รายงานการเปลี่ยนแปลงรายละเอียดโครงการ  
ในรายงานการวิเคราะห์ผลกระทบสิ่งแวดล้อม

โครงการโรงไฟฟ้าปลวกแดง (ครั้งที่ 5)

บริษัท ทีแอลที คอนซัลแตนท์ จำกัด

กันยายน 2564

รูปที่ 2-13 : แนวท่อน้ำดิบ แนวท่อน้ำหล่อเย็น และแนวท่อน้ำทิ้ง ของโครงการ ภายหลังจากเปลี่ยนแปลงรายละเอียดโครงการ

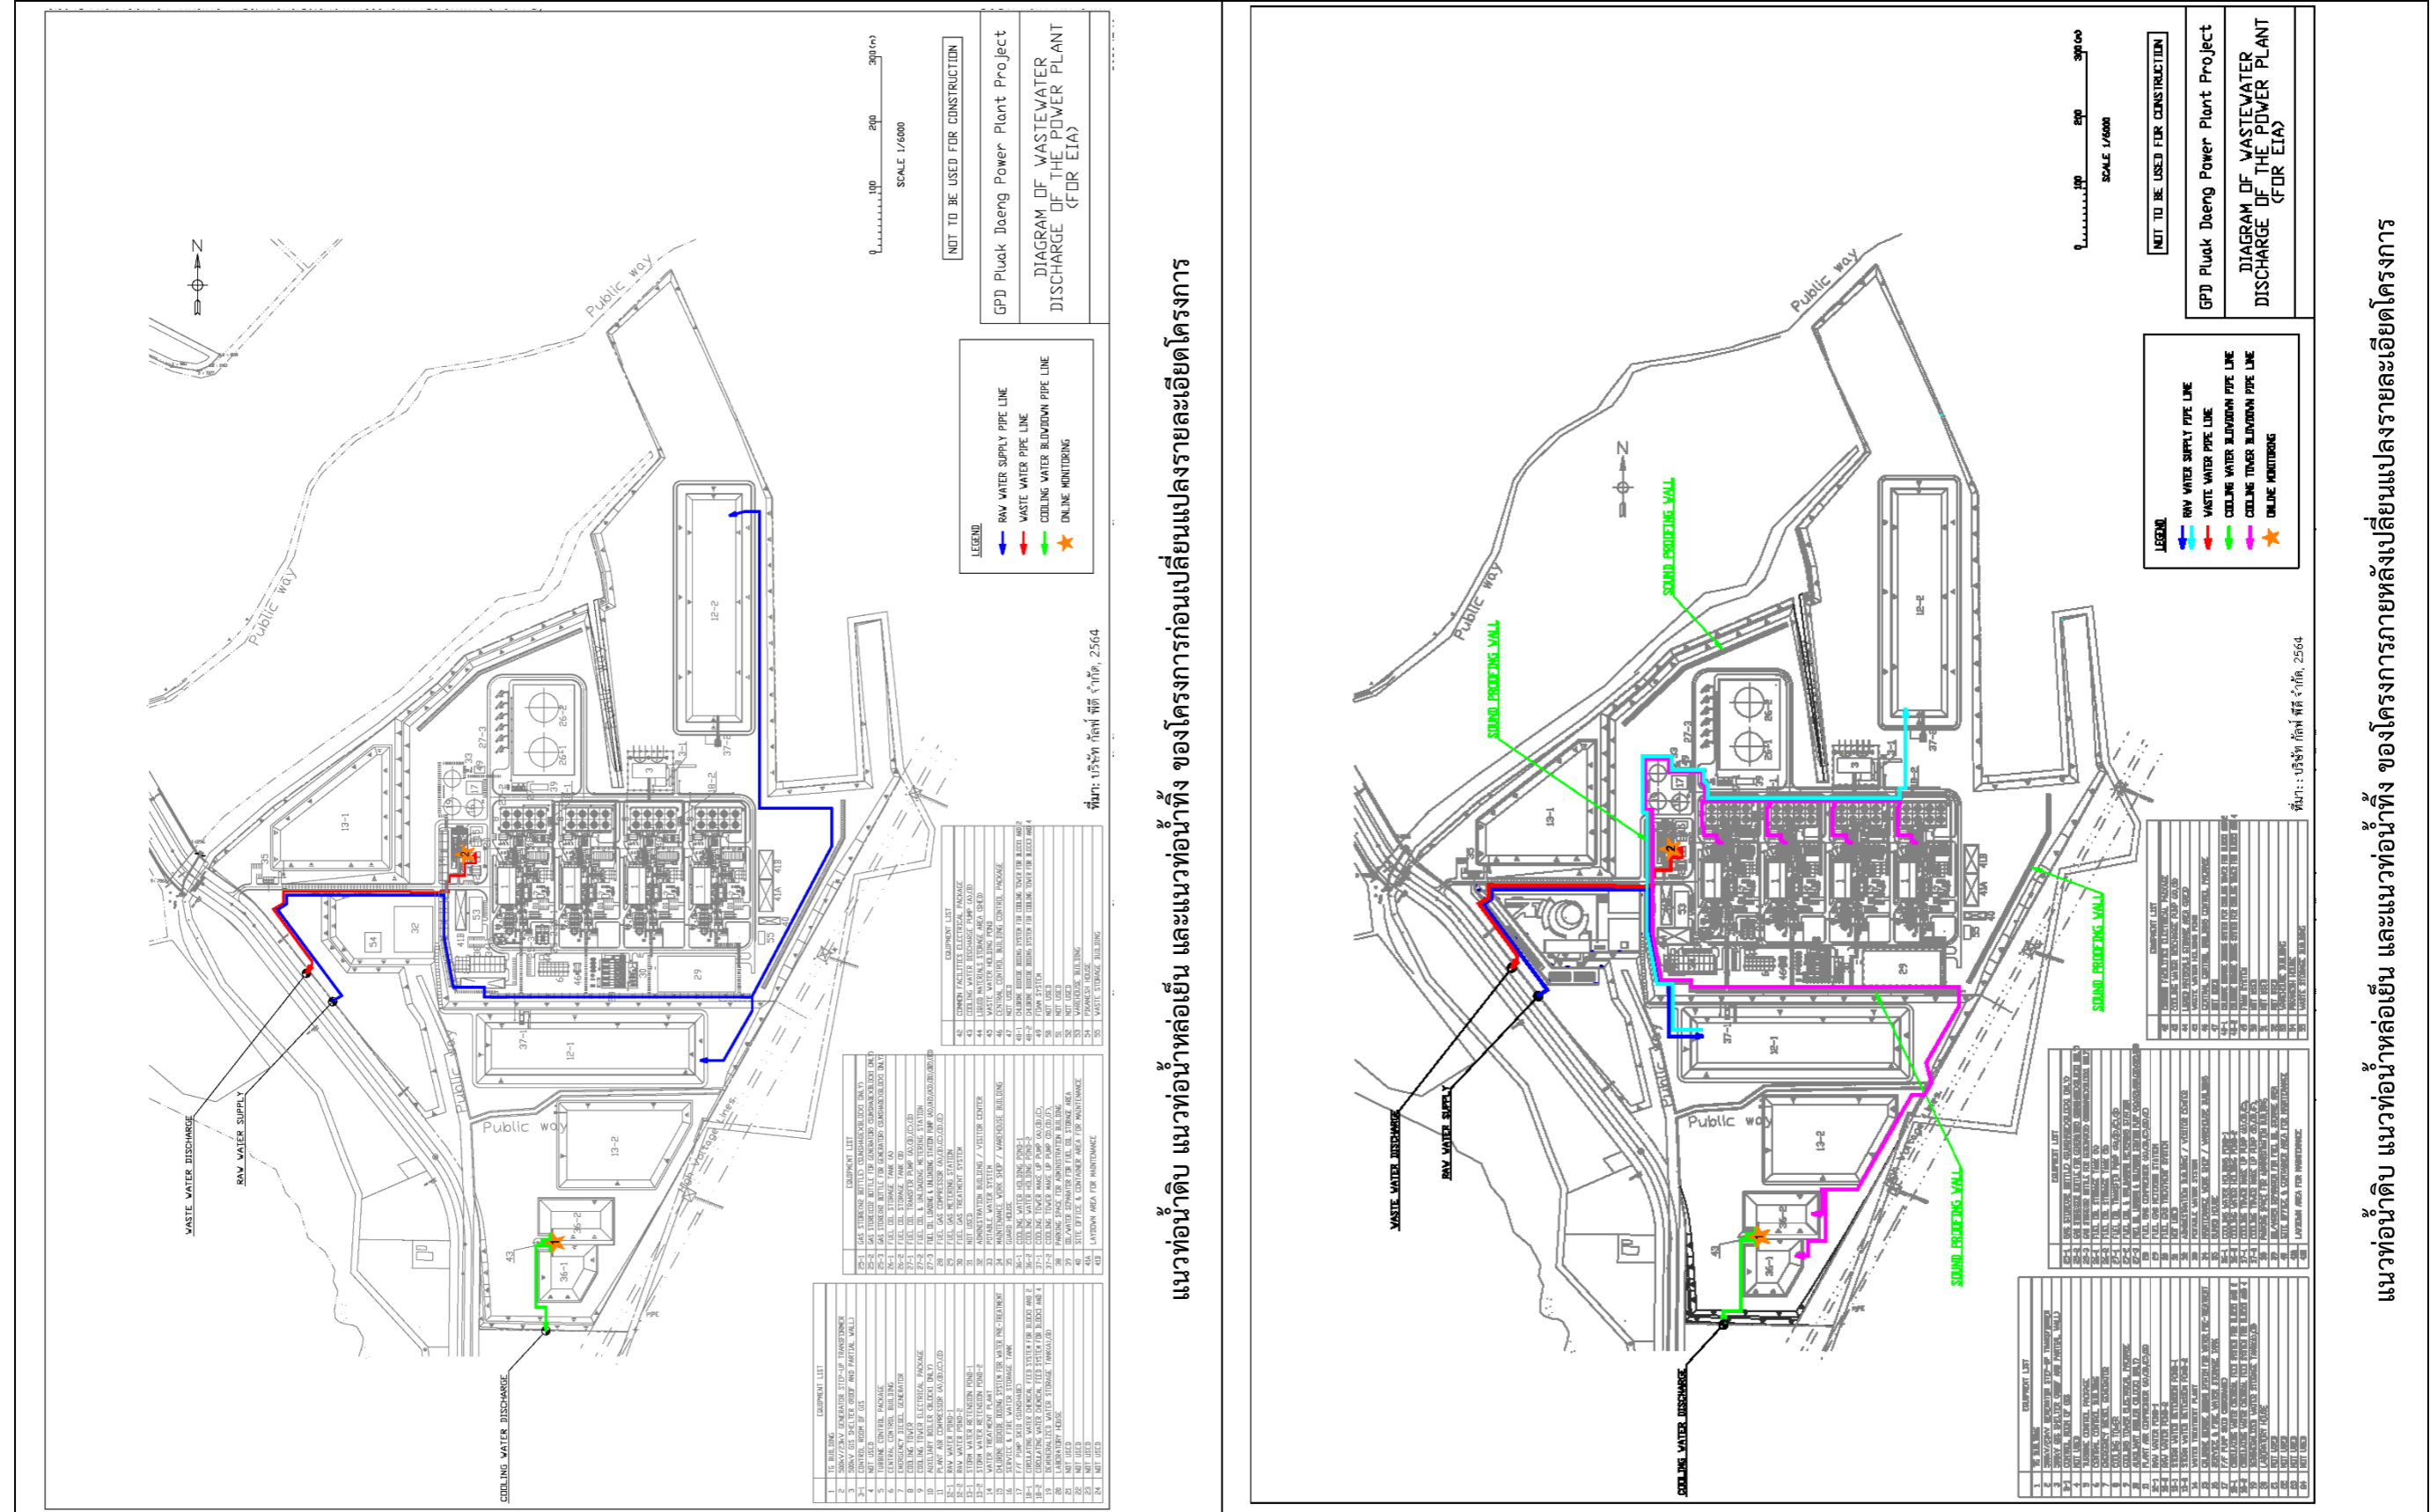
ภายหลังจากเปลี่ยนแปลงรายละเอียดโครงการ โครงการยังรับน้ำประปาจาก บริษัท จัดการและพัฒนาทรัพยากรน้ำภาคตะวันออก จำกัด (มหาชน) (อีสท์ วอเตอร์) ในปริมาณเท่าเดิมไม่เปลี่ยนแปลง สำหรับการวางท่อส่งน้ำ โครงการจะรับน้ำจากอีสท์ วอเตอร์ ณ ตำแหน่งการเชื่อมต่อกับท่อตามที่ระบุในรายงานฯ ฉบับที่ได้รับความเห็นชอบ แต่จะยกเลิกการวางแนวท่อส่งน้ำไปยังบ่อกักเก็บน้ำดิบ บ่อที่ 2 และยกเลิกการวางท่อสำหรับสูบน้ำจากบ่อกักเก็บน้ำดิบ บ่อที่ 2 ไปบ่อกักเก็บน้ำดิบ บ่อที่ 1 เพื่อลดความซ้ำซ้อนของการวางท่อ และเพิ่มประสิทธิภาพของระบบท่อลำเลียงน้ำดิบของโครงการ (ดังรูปที่ 2-13 และรูปที่ 2-14) โดยโครงการจะปรับเปลี่ยนการวางท่อให้มีการรับน้ำจาก อีสท์ วอเตอร์ ณ ตำแหน่งการเชื่อมต่อกับท่อตามที่ระบุในรายงานฯ ฉบับที่ได้รับความเห็นชอบไปบ่อกักเก็บน้ำดิบ บ่อที่ 1 เท่านั้น ซึ่งจะสามารถสูบน้ำจากบ่อกักเก็บน้ำดิบ บ่อที่ 1 ไปใช้ในกระบวนการผลิตไฟฟ้า 1 แนวท่อ และไปเติมหอหล่อเย็นและเติมบ่อกักเก็บน้ำดิบ บ่อที่ 2 โดยผ่านท่อหลักเส้นเดียวกันอีก 1 แนวท่อ ดังรูปที่ 2-15 (1) สำหรับกรณีที่บ่อกักเก็บน้ำดิบ บ่อที่ 1 ขาดแคลนน้ำจะสามารถสูบน้ำจากบ่อกักเก็บน้ำดิบ บ่อที่ 2 กลับไปยังบ่อกักเก็บน้ำดิบ บ่อที่ 1 พร้อมกับเติมหอหล่อเย็นผ่านท่อเส้นเดิมได้ โดยการเปิดวาล์วตัวที่ 4 ดังรูปที่ 2-15 (2) ซึ่งเป็นวาล์วที่ใช้ในการตัดตอนให้น้ำที่สูบน้ำจากบ่อที่ 2 สามารถไหลกลับเข้าไปในเส้นท่อที่ใช้สำหรับเติมบ่อกักเก็บน้ำดิบที่ 1 ได้

นอกจากนี้ ภายหลังจากเปลี่ยนแปลงรายละเอียดโครงการความต้องการใช้น้ำสำหรับกระบวนการผลิตจะมีปริมาณเท่าเดิม แต่เนื่องจากภายหลังจากเปลี่ยนแปลงรายละเอียดโครงการ จำนวนพนักงานเพิ่มขึ้นจาก 60 คน เป็น 186 คน ส่งผลให้ปริมาณน้ำใช้สำหรับอุปโภคบริโภคภายในโรงไฟฟ้าเพิ่มขึ้นเป็น 13.02 ลูกบาศก์เมตร/วัน (พิจารณาอัตราการใช้น้ำ 70 ลิตร/คน/วัน) ซึ่งในรายงานฯ ฉบับที่ได้รับความเห็นชอบคาดการณ์ปริมาณน้ำใช้สำหรับอุปโภคบริโภคในโรงไฟฟ้าเท่ากับ 30 ลูกบาศก์เมตร/วัน ซึ่งเพียงพอสำหรับการอุปโภคบริโภคของพนักงานโรงไฟฟ้า

รูปที่ 2-14 : เปรียบเทียบแนวท่อน้ำดิบ แนวท่อน้ำหล่อเย็น และแนวท่อน้ำทิ้ง ของโครงการ ก่อนและหลังการเปลี่ยนแปลงรายละเอียดโครงการ

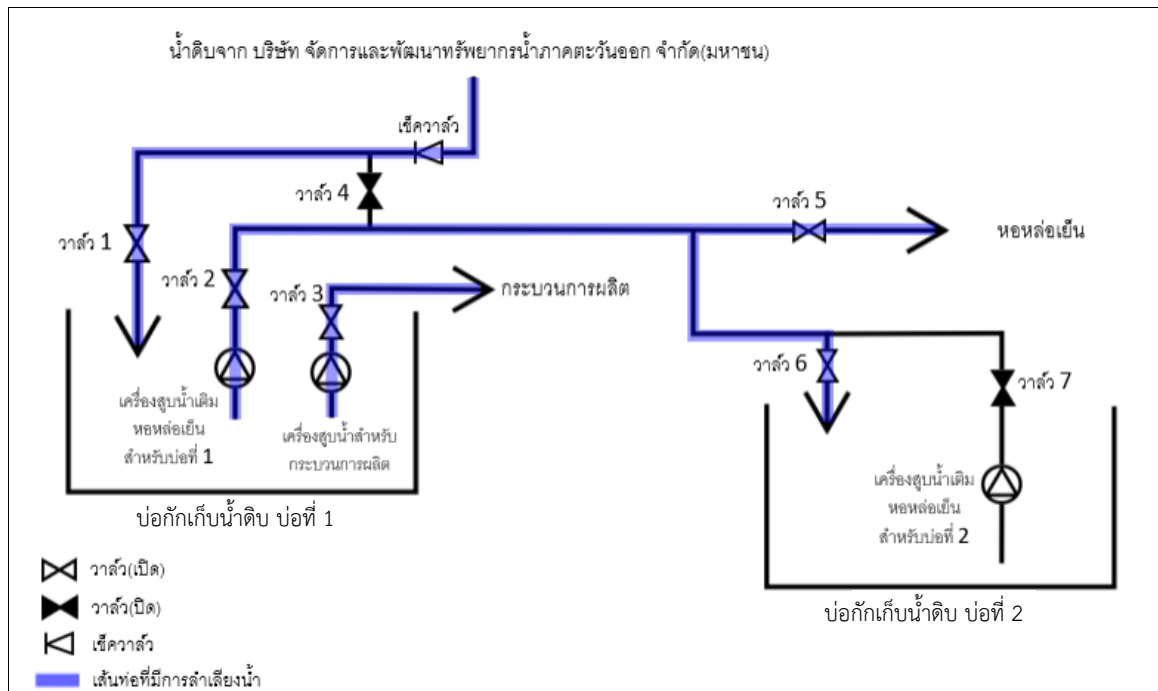
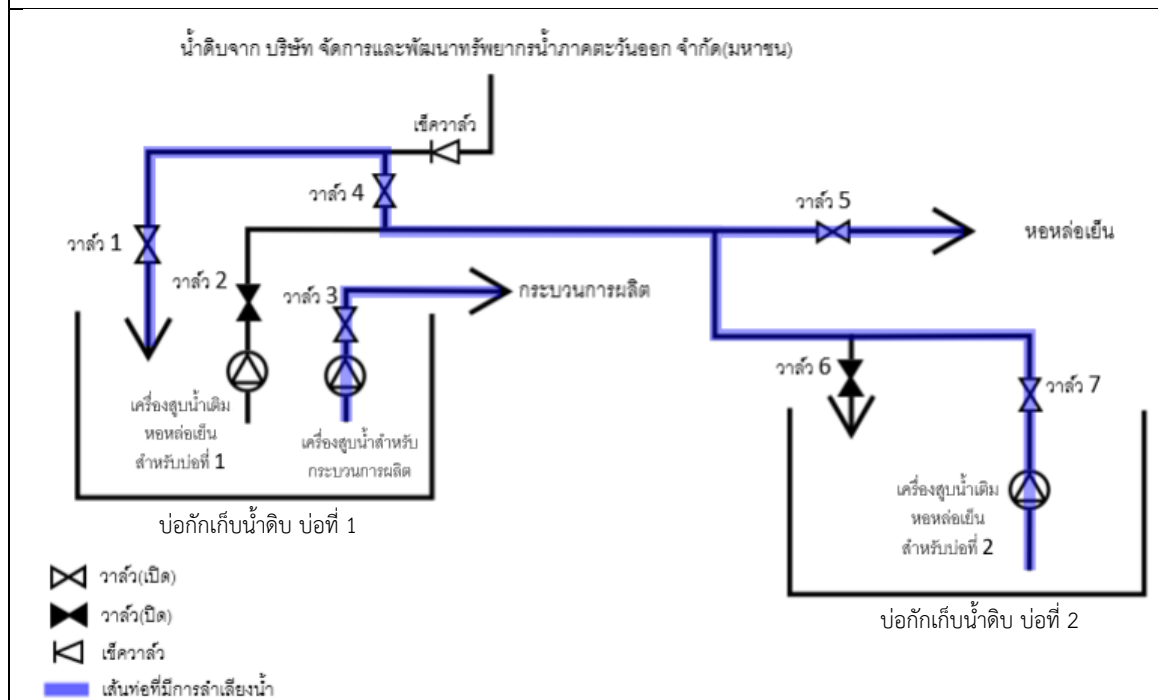
แนวท่อน้ำดิบ แนวท่อน้ำหล่อเย็น และแนวท่อน้ำทิ้ง ของโครงการ ก่อนและหลังการเปลี่ยนแปลงรายละเอียดโครงการ

แนวท่อน้ำดิบ แนวท่อน้ำหล่อเย็น และแนวท่อน้ำทิ้ง ของโครงการภายหลังเปลี่ยนแปลงรายละเอียดโครงการ

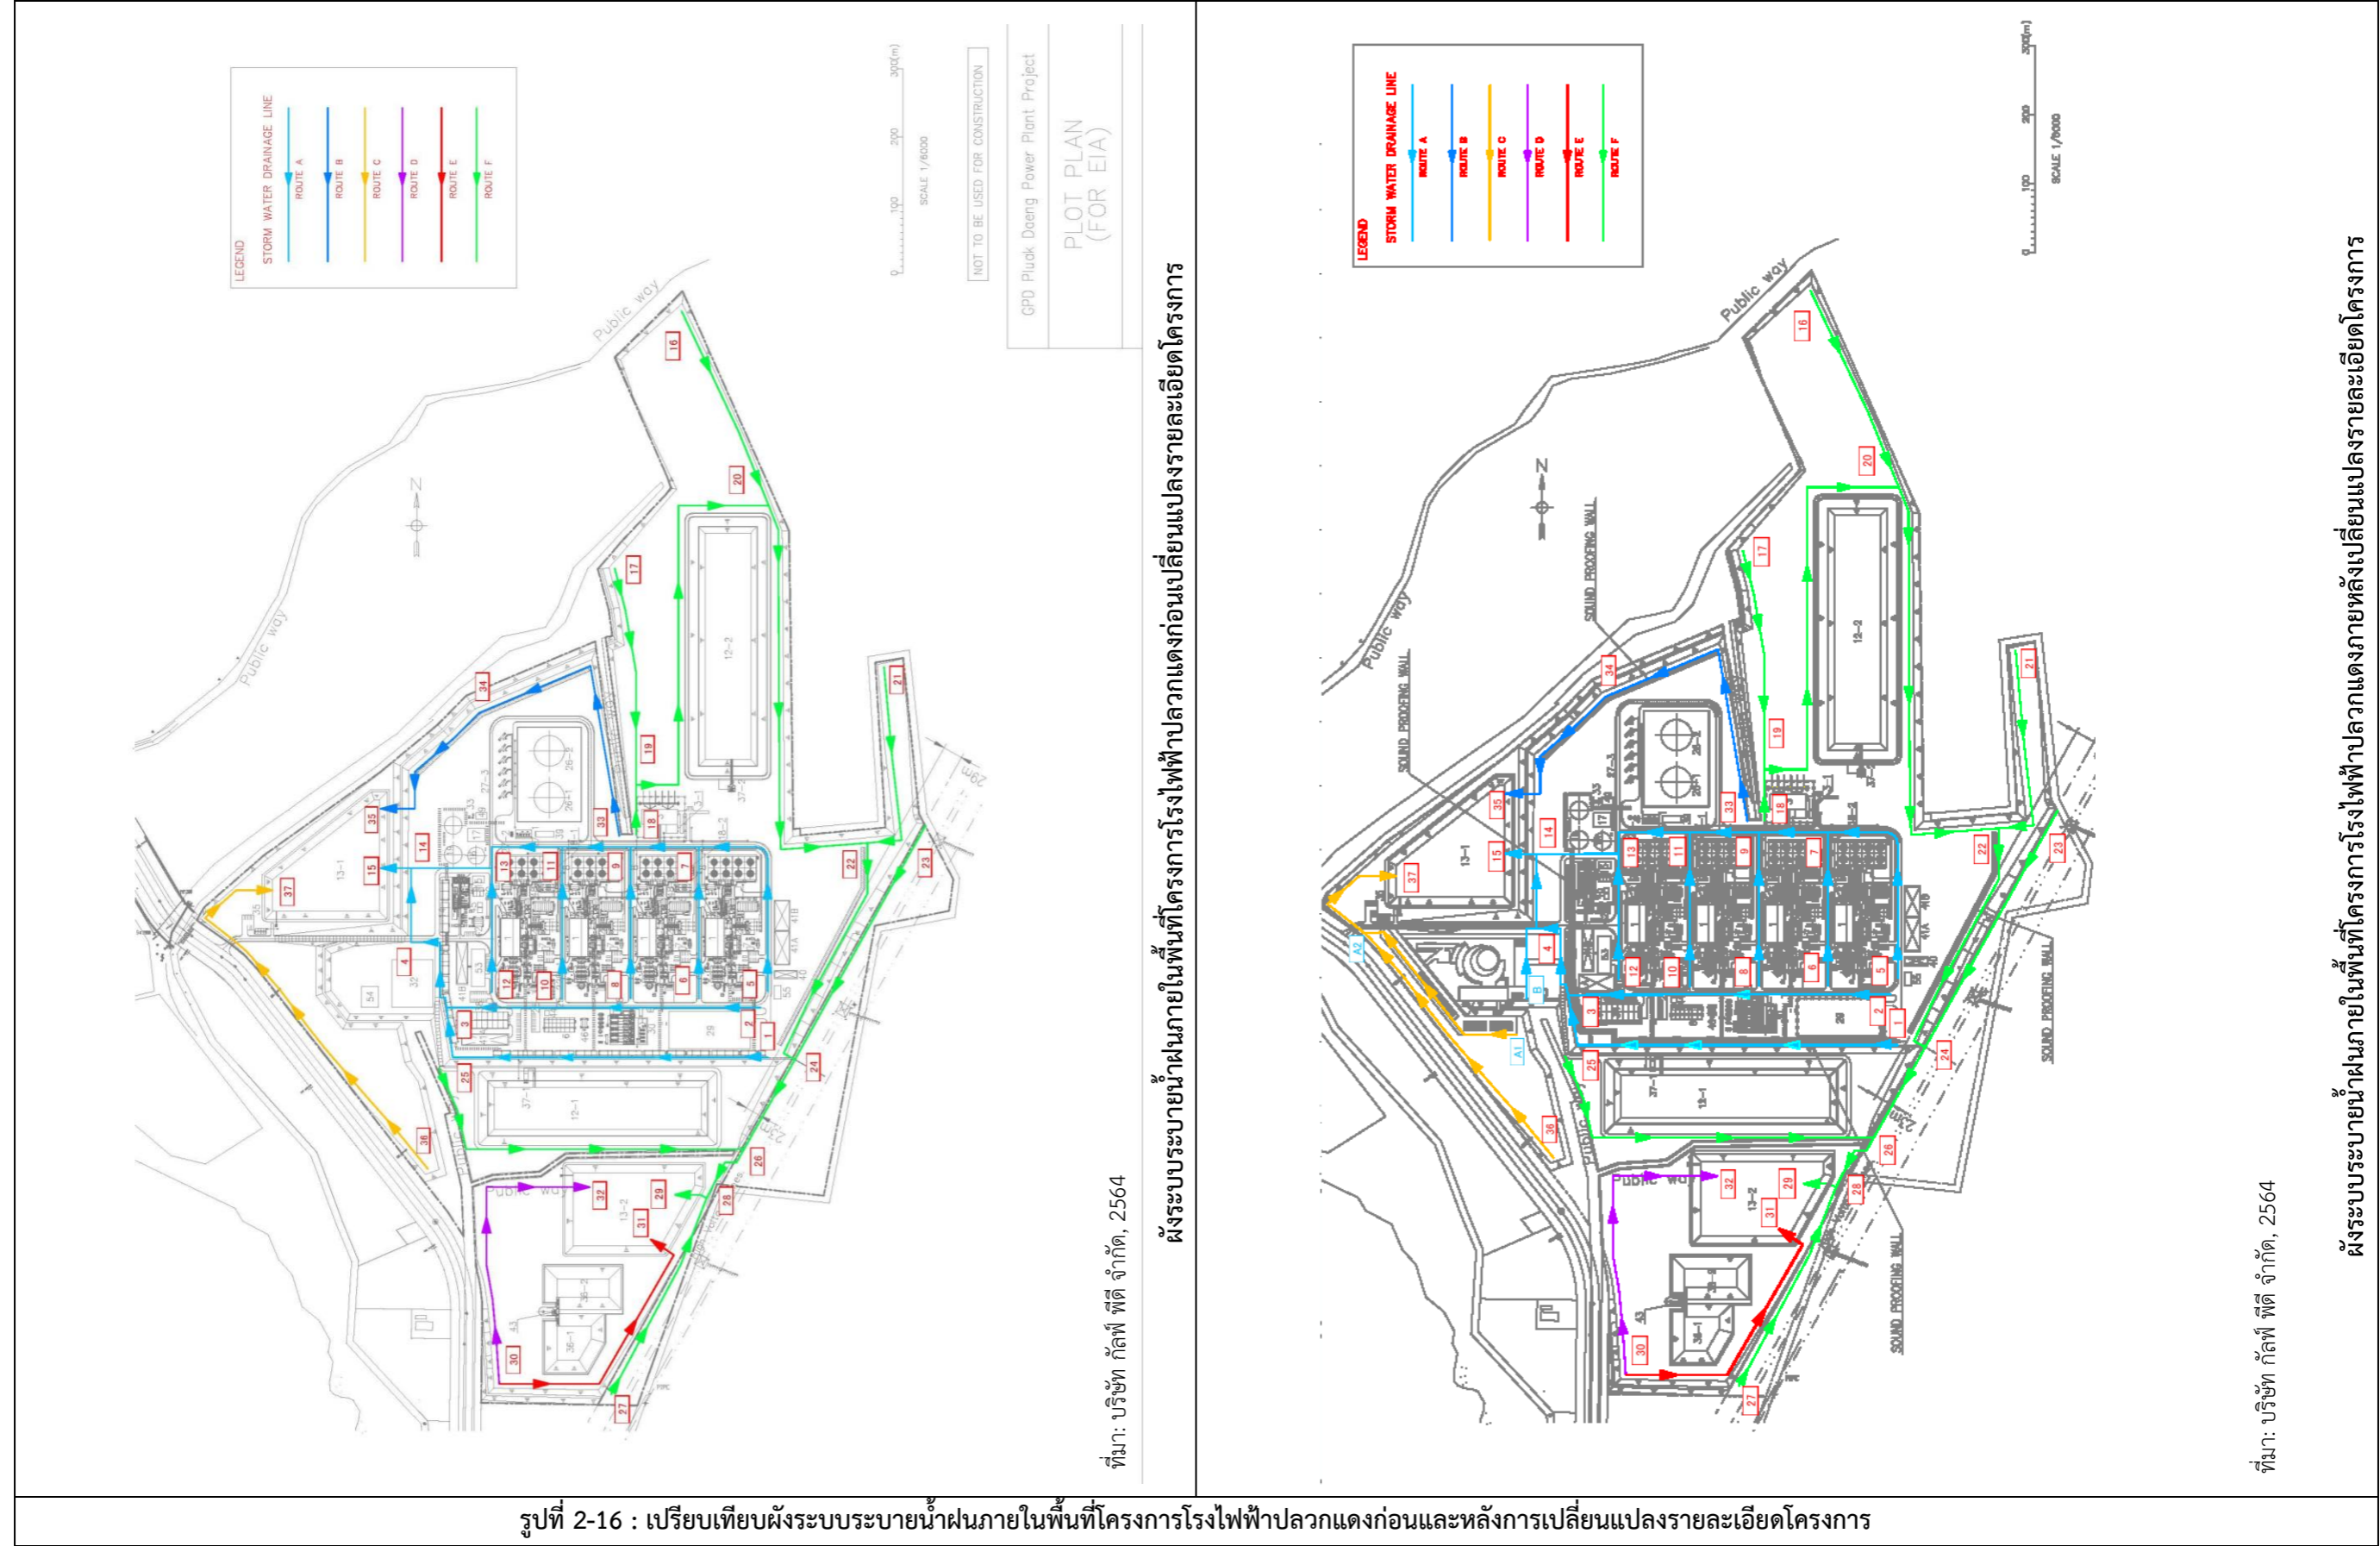
สำหรับแนวรางระบายน้ำฝนบริเวณใกล้เคียงบ่อพักน้ำทิ้งจากหอหล่อเย็น ภายหลังการเปลี่ยนแปลงรายละเอียดโครงการที่มีการย้ายตำแหน่งพื้นที่สีเขียวบริเวณพื้นที่อาคารสำนักงาน (Administration Building) และอาคารต้อนรับ (Visitor Center) ไปอยู่บริเวณบ่อพักน้ำหล่อเย็น (Cooling Water Holding Pond) นั้น แนวรางระบายน้ำจะยังคงอยู่ตำแหน่งเดิมตามที่ระบุในรายงานฯ ฉบับที่ได้รับความคิดเห็นชอบ โดยจะวางตัดผ่านบริเวณพื้นที่สีเขียวดังกล่าว

นอกจากนี้ เมื่อพิจารณาปริมาณน้ำฝนที่ต้องหน่วงไว้ 3 ชั่วโมง จากปริมาณน้ำฝนที่ตกในพื้นที่โครงการ โดยกำหนดค่า C ก่อนพัฒนาโครงการ เท่ากับ 0.3 และภายหลังพัฒนาโครงการ เท่ากับ 0.7 (พื้นที่โครงการทั้งหมด เท่ากับ 773,273 ตารางเมตร) และกำหนดค่าความซึมฝน (I) เท่ากับ 100 มิลลิเมตรต่อชั่วโมง ดังนั้น ปริมาณน้ำฝนที่ต้องหน่วงไว้ 3 ชั่วโมง จะเท่ากับ 92,793 ลูกบาศก์เมตร ซึ่งเท่ากับก่อนการเปลี่ยนแปลงรายละเอียดโครงการ ดังตารางที่ 2-7 โดยบ่อน้ำของโครงการที่มีปริมาตร 99,797 ลูกบาศก์เมตร ยังคงสามารถหน่วงน้ำฝนได้อย่างน้อย 3 ชั่วโมง (รายการคำนวณแสดงดังภาคผนวก 2ค) โดยไม่ทำให้อัตราการระบายน้ำออกจากพื้นที่โครงการเพิ่มขึ้น มากกว่าก่อนมีโครงการ คือ อัตราการระบายน้ำฝนออกจากพื้นที่โครงการ เท่ากับ 6.56 ลูกบาศก์เมตร/วินาที และระบบรางน้ำฝนของสวนอุตสาหกรรมฯ ยังสามารถรองรับน้ำฝนปริมาณดังกล่าวได้ (รางน้ำฝนของสวนอุตสาหกรรมฯ ที่อยู่กับบ่อน้ำฝนสามารถรองรับการระบายน้ำฝนได้ 15 ลูกบาศก์เมตร/วินาที)
